**Modulo per la presentazione delle osservazioni per i piani/programmi/progetti sottoposti a procedimenti di valutazione ambientale di competenza statale**

STRUMENTO DI OTTIMIZZAZIONE E PIANIFICAZIONE AL 2030 REMIATO DALLA SOCIETA THESIS PER CONTO DI AER TRE-SAVE E ENAC - PER PROCEDURA V.I.A. DELL'AEROPORTO DI TREVISO

Riferimento: "STRUMENTO DI PIANIFICAZIONE E OTTIMIZZAZIONE AL 2030 PER L'AEROPORTO  
A. CANOVA DI TREVISO AL 2030".

Oggetto: Richiesta di non accoglimento dell'aumento dei voli all'aeroporto di  
Treviso. Contiene n. 28 Allegati.

AULENATO 4  
PAG 06/06

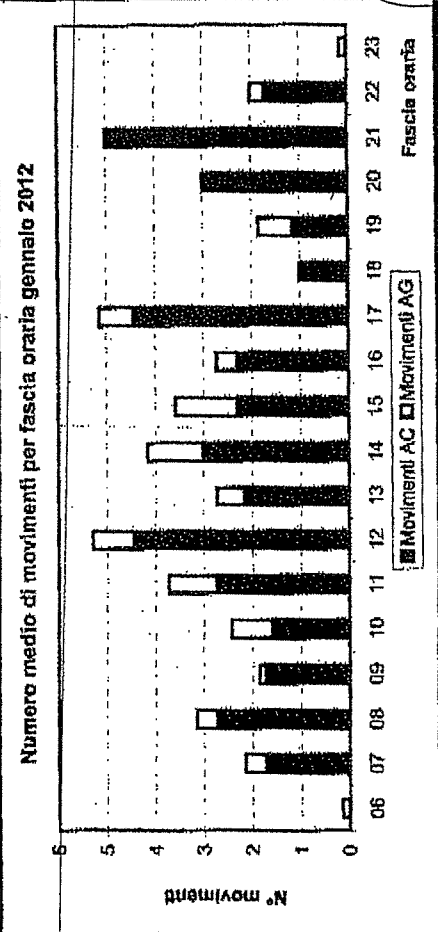
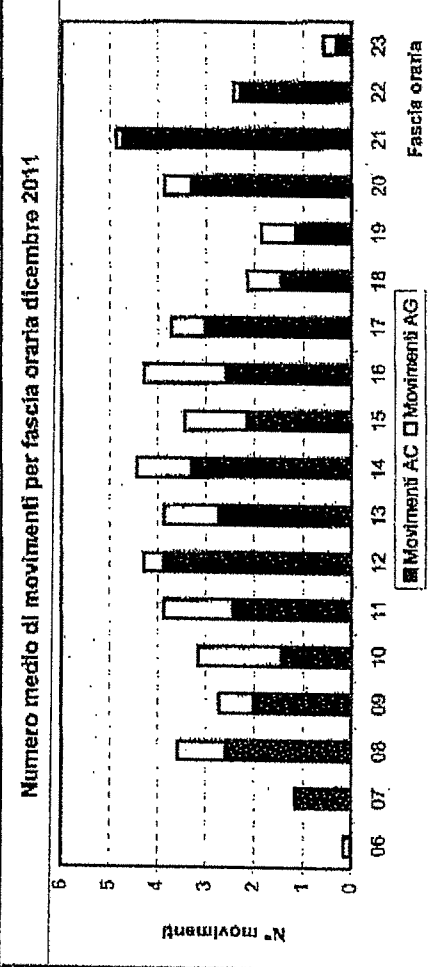
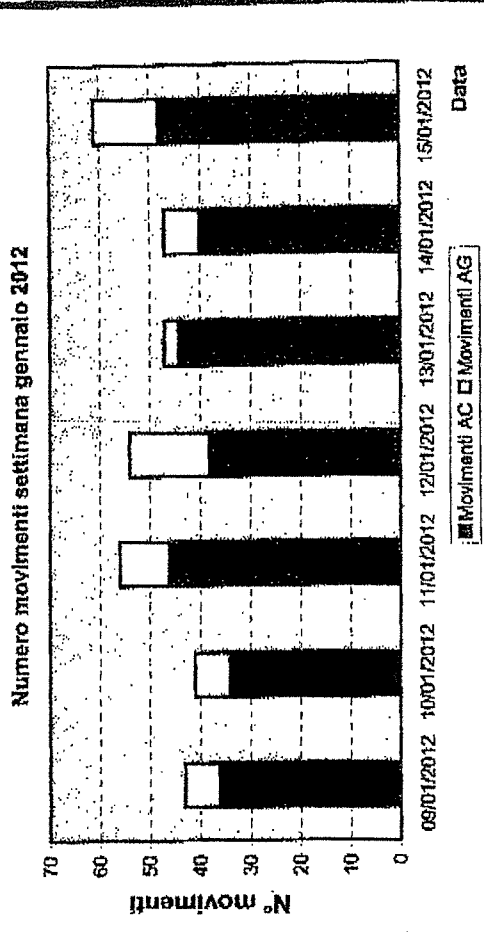
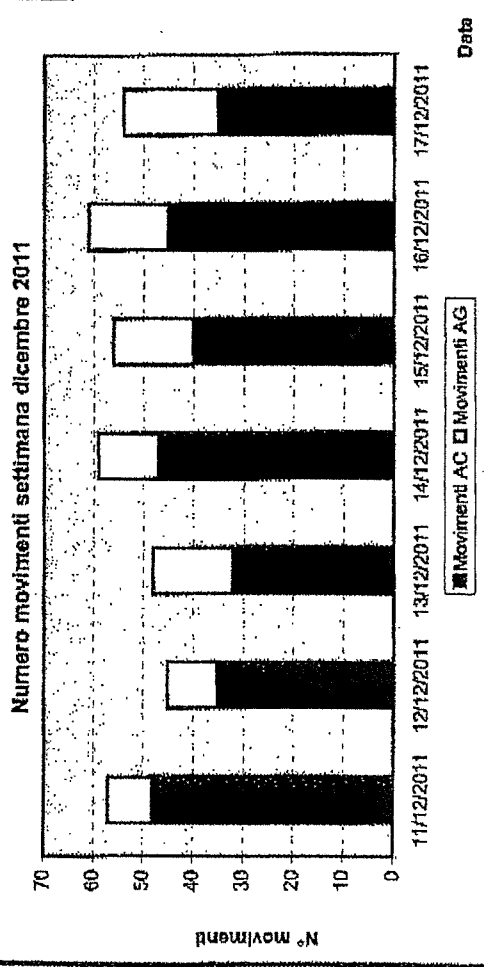
c- Nel verbale 25.01.2012 ENAC (alla pagina 3 dell'**ALLEGATO 4= 6 pagine**) in riferimento ai valori del rumore riportati nel documento Report, scrive: "Essi sono rappresentati compiutamente nella tabella allegata che si commenta da sola -pagina 3". Detta valutazione non meglio specificata verrebbe meglio compresa leggendo il Report relativo alla settimana 11/12/2011-17/12/2011 e nella settimana del 2012 dal 9 al 15 gennaio (**ALL.4** in cui sono allegati n.3 pagine della Ordinanza 3/2012) dove alla pagina 3 dove sono riportati i grafici del rumore indicanti lo sfioramento del limite massimo di 60 Db. Infatti presso la Scuola viene registrato un LVA di 61,4 ed un valore al limite di 59,7 rispetto al valore 60Db previsto dalla norma. Essendo gli altri valori LVA molto vicini al limite massimo di 60 dB viene spontaneo chiedersi :"Con l'aumento dei voli richiesti al 2030 detto limite massimo sarà superato?"

L'affermazione di Enac sopracitata potrebbe essere interpretata in senso negativo, ovvero che i valori massimi del rumore sono stati superati.

Figure I-7-3-App-1. Noise abatement take-off climb — Example of a procedure alleviating noise close to the aerodrome (NADP 1)

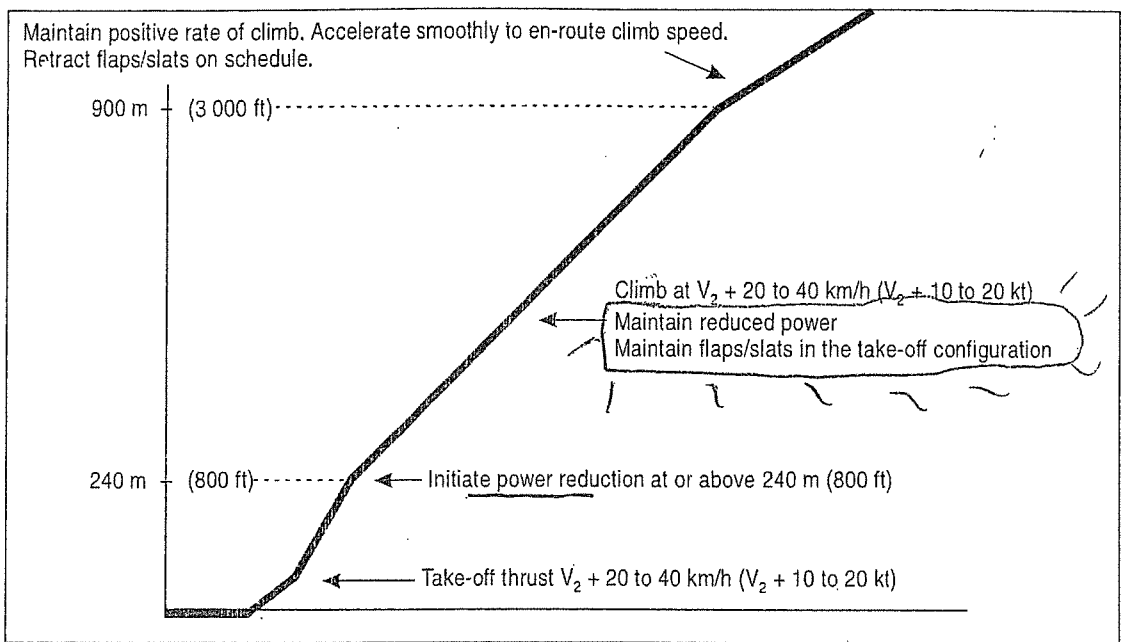
Non molto differente saranno gli effetti del rumore sull'area urbana e commerciale citata di Zero anche nel caso di un decollo per pista 25 con virata di Banco 25°, con gradiente di salita 7% e con TAS massima di 200 nodi sul Way Point PH 603 che corrisponde al centro di Quinto di Treviso (**ALLEGATO 12= 7pagine**), a pagina12, per dirigere verso il Way Point PH 606 che si trova circa 2 km a sud -sud ovest del centro di Zero Branco (**ALLEGATO 12**). Va inoltre ribadito che i voli sperimentali devono essere impostati in modo conforme ai menzionati parametri (OACI doc.8168) di riduzione di spinta da

800 piedi (260 mt) a 3000 piedi (984 mt) come previsto nella parte I sez. 7 capitolo 3, in figura I-7-3-APP 1, (**ALLEGATO 8**). Detta riduzione di spinta, come detto, causa un minor rateo di salita.

Figura 6 – Diretrice preferenziale richiesta per decolli pista 25

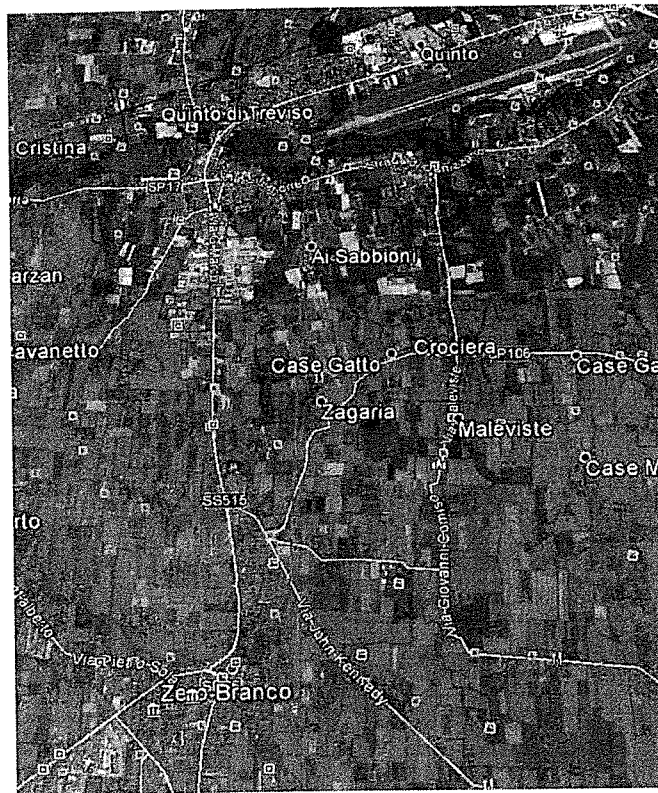
2. Nei decolli per pista 25 pur virando a sinistra il prima possibile e prima di interessare il sorvolo di Quinto di Treviso, a 460 ft (120 mt), come si sostiene nel documento Enav, fino a raggiungere prua 175°, con Angolo di Banco 25° e gradiente di salita 7%, non sarà possibile evitare il sorvolo urbano e della zona produttiva e commerciale di Quinto di Treviso anche dirigendo successivamente con prua sud verso il punto PH 604, posto a sud sud-est del paese di Zero Branco per raggiungere il quale l'Enav sostiene che viene evitato il sorvolo del centro abitato dello stesso comune per inserirsi lungo la SID (Standard Instrumental Departure). Pur iniziando la virata sopracitata che tra l'altro viene anche definita "molto stretta" (nella Relazione del professor Maurizio Tira -Consulente del Comune di Treviso), a pag 71, documento datato 2015, (**ALLEGATO 11= 2pagine**) e alla quota più bassa possibile, come sopradetto ad una altezza di 460 piedi (120 mt), si fa presente che gli aerei passeggeri che operano a Treviso, ovvero B.737 della RyanAir, oppure il tipo A320 e simili della Wizz Air, cioè aerei di grandi dimensioni, si troveranno comunque già dall'inizio della virata a sorvolare a bassissima quota l'area urbana di Quinto di Treviso localizzata a sud e sud ovest della testata pista 07 (lato Quinto di Treviso). Va considerato che l'aeromobile in virata per prua 175° o comunque con prua sud, rispettando la normativa OACI soprarichiamata, sale con un rateo di salita inferiore rispetto ad un rateo di salita con assetto orizzontale del velivolo. Ne consegue che subito dopo il sorvolo dei laghetti del centro di Quinto di Treviso, l'aereo carico di passeggeri e carburante potrebbe sorvolare l'inizio dei centri abitati e commerciale anche di Zero Branco, che dista 3 km dalla testata pista 07, ad una quota bassa (probabilmente circa 400 mt), causando maggiore rumore che disturba la popolazione sottostante oltre che causare un possibile maggiore rischio aereo.

Anche nella seconda ipotesi di traiettoria prevista da Enav non sarà facile evitare il sorvolo a bassa quota delle aree residenziali di Zero Branco. Solo l'effettuazione di voli sperimentali potranno dimostrare la possibilità di sorvolo sui citati abitati.

La tesi di Enav che il paese di Zero Branco non viene sorvolato adottando le procedure del documento Enav non parrebbe valida alla delle Prescrizioni OACI (ALLEGATI 7,8,9).

L'ottimizzazione massima possibile del rumore per i decolli pista 25 può essere ottenuta nel seguente modo: raggiunta la quota idonea alla virata anziché virare a sud verso Zero Branco il pilota potrebbe virare leggermente a destra prua 260°/265° fino ad attraversare 3000 piedi (984 mt) evitando in tal modo il sorvolo della verticale del popoloso quartiere posto a sud ovest di Quinto ovvero sorvolando i laghetti prospicienti ed evitando anche il sorvolo della zona produttiva e commerciale e l'area urbana di Zero Branco.

CARTA DEGLI OSTACOLI DI AERODROMO - OACI TIPO A  
AERODROME OBSTACLE CHART - ICAO TYPE A

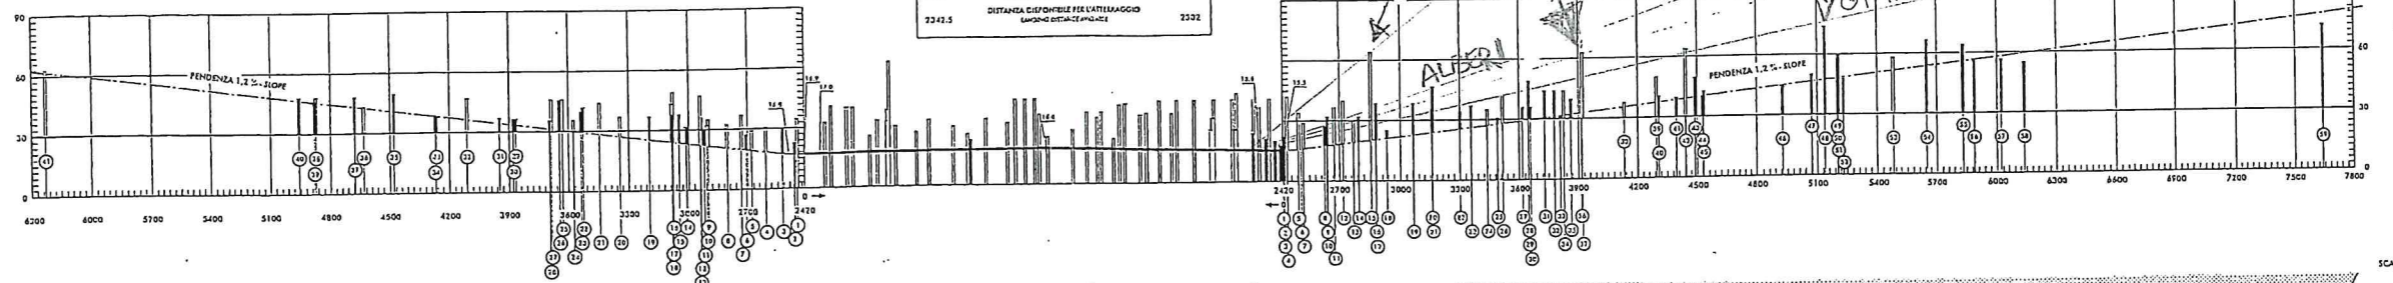
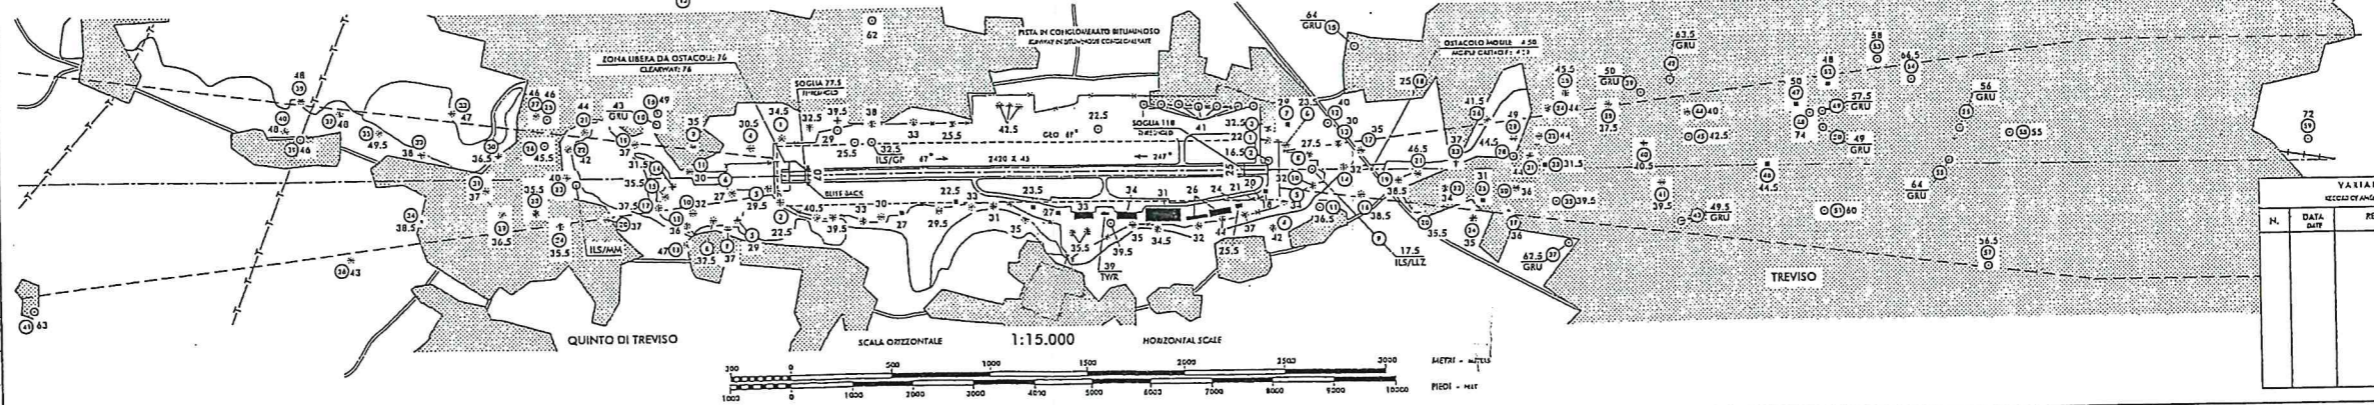
In realtà nella cartina degli ostacoli dell'AIP, sezione AD2 LIPH 3-1 (**ALL. 14**) vengono segnalati n.33 ostacoli tra i quali il più significativo secondo l'Enav è il campanile della Chiesa di San Nicolò che si trova in pieno centro a Treviso quasi perfettamente allineato con la pista 25. In realtà dopo attenta verifica in merito si è notato che l'altezza del campanile di San Nicolò, seppure molto visibile, non è l'ostacolo più alto

lungo l'avvicinamento finale rispetto al piano inclinato di 1,2%. Infatti nella cartina degli ostacoli si possono contare almeno 12 ostacoli più alti del detto campanile di San Nicolò che svettano sopra il piano inclinato di cui la maggior parte sono piante molto alte del Parco del Sile (sito S.I.C.) per cui dette piante sono sottoposte anche a tutela (**ALL. 15**). Alcuni anni fa dette piante furono cimate con un grande clamore sui mass media per il malcontento delle associazioni ambientaliste e di una parte di cittadini attenta al rispetto dovuto per le garanzie di tutela di cui gode il Parco del Sile. Durante gli ultimi anni le piante cimate sono ricresciute ancora più alte e in modo rigoglioso per cui continuano a rappresentare un problema per la sicurezza nel sorvolarle.

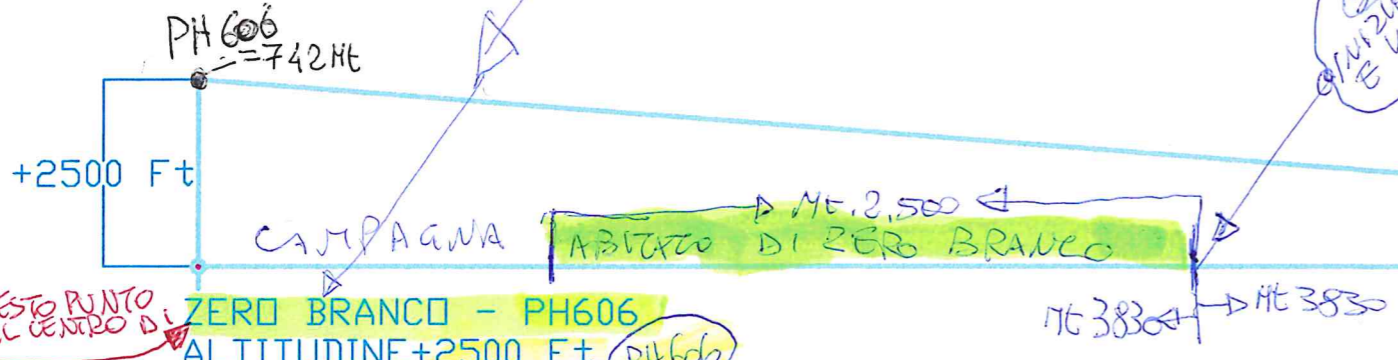
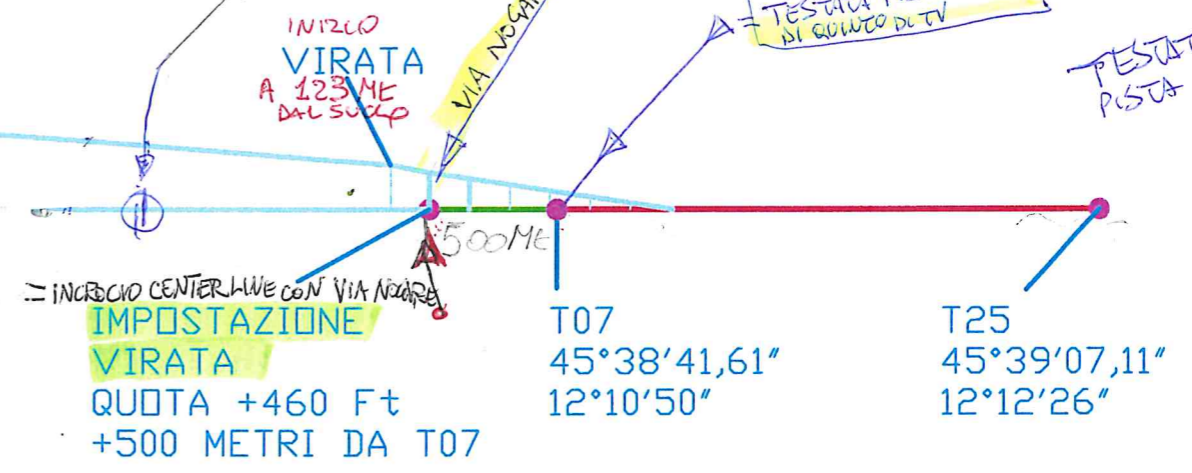
NON È AREA RESIDENZIALE  
ZERO BRANCO

NB IL CENTRO COMMERCIALE VILLAGGIO ALPINI

SI TROVA A METÀ STRADA  
TRA TESTATA 07 (QUINTO)  
E IL PUNTO PH 606  
PER CUI VIENE SORVOLATO  
A METÀ ALTEZZA DI 2500 FT (800 METRI)  
CIOÈ SORVOLATO A 400 METRI

IL PUNTO DELLE COORDINATE  
RISULTA ESSERE Km 2,5 a SSW del  
centro di zero BR e Km 3,5 a SSW VILLAGGIO ALPINI  
E 1° DEL CENTRO COMMERCIALE  
ZONA CUCCHI/VIA DANTE ALIGHIERI

IL PERCORSO NOMINALE  
DAL PUNTO DI  
IMPOSTAZIONE VIRATA  
FINO AL PH606 COPRE  
UNA DISTANZA PARI A  
CIRCA 7680 METRI

ALL. 18

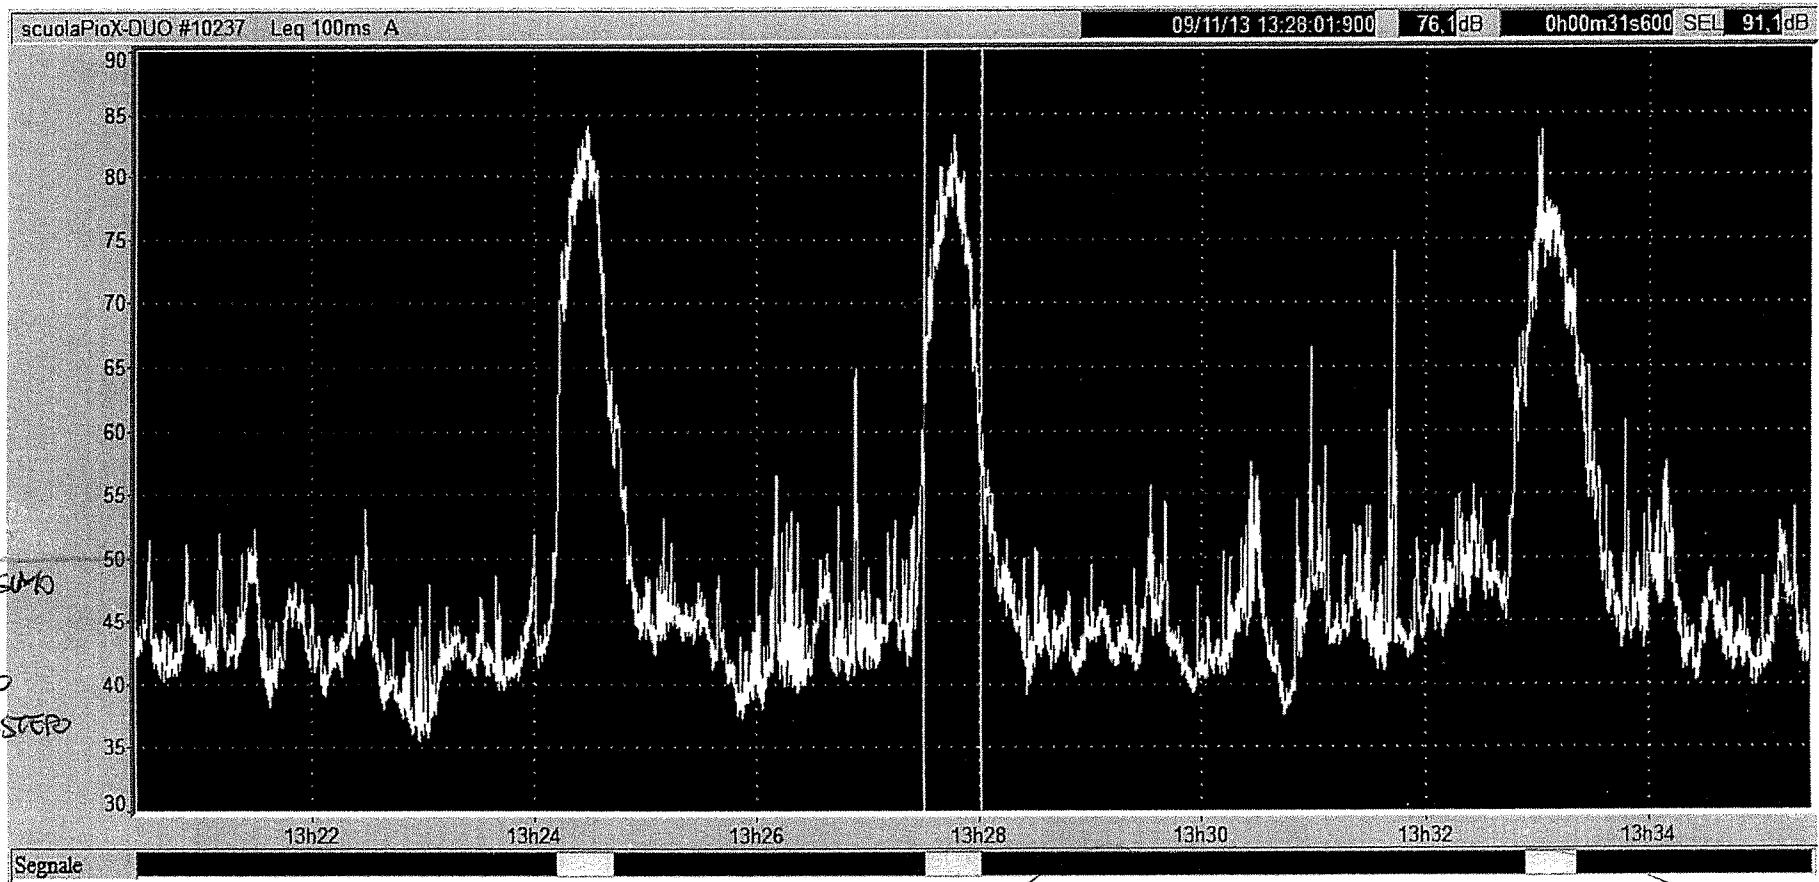
A pag. 60 del documento citato è scritto, a nostro giudizio erroneamente, che al di fuori delle zone acustiche A, B e C l'indice LVA non può superare i 60 dB. Per capire lo stato dei valori del rumore basta vedere quanto viene scritto nell'**ALL. 18**(= 6 pagine)

Si fa notare che è sbagliato affermare che il limite da non superare di 60 dB perché il D.L. 155/2010 stabilisce che nelle aree residenziali i limiti del rumore da non superare sono i seguenti: 50 dB di giorno e 40 dB di notte.

NB: QUESTA È LA PAG. 47 DELLA RELAZIONE ARPAN-7 REV. 5  
 - PICCHI DEL RUMORE NELLE VICINANZE DELL'AEROPORTO  
 IV<sup>a</sup> COMMISSIONE CONSILIARE

AREA VALORI  
 FUORILEGGE

Si evince quindi la necessità che vada con urgenza rielaborata/aggiornata la rappresentazione delle zone acustiche A, B e C alla luce di quanto sopradetto.

Andamento nel tempo del livello sonoro e livelli giorno-notte

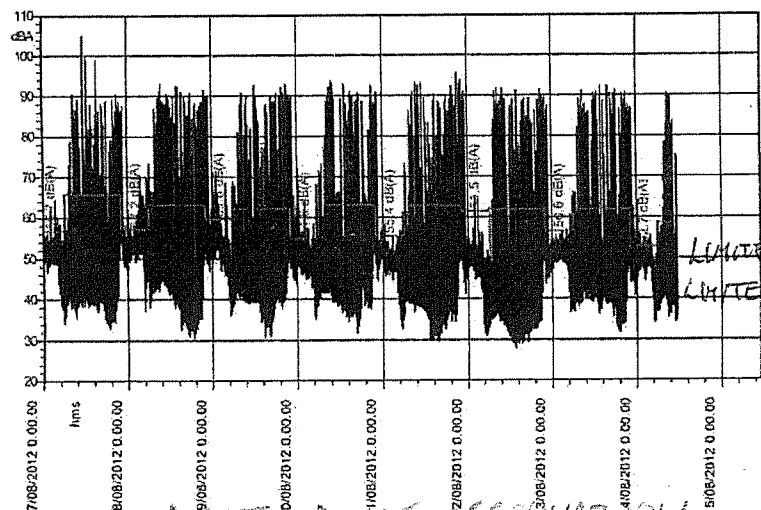
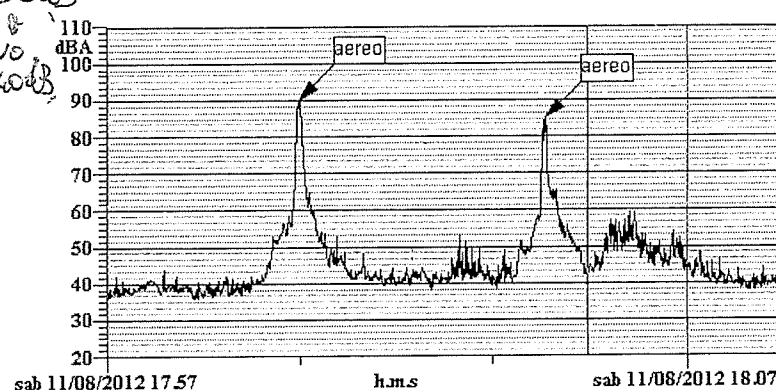
DIMOSTRAZIONE DEL DOPIO DEI VALORI CONSENTITI

LIMITE GIORNO 50dB  
LIMITE NOTTE 40dB

SUPERATE  
VEDI PAG. LIMITE VA
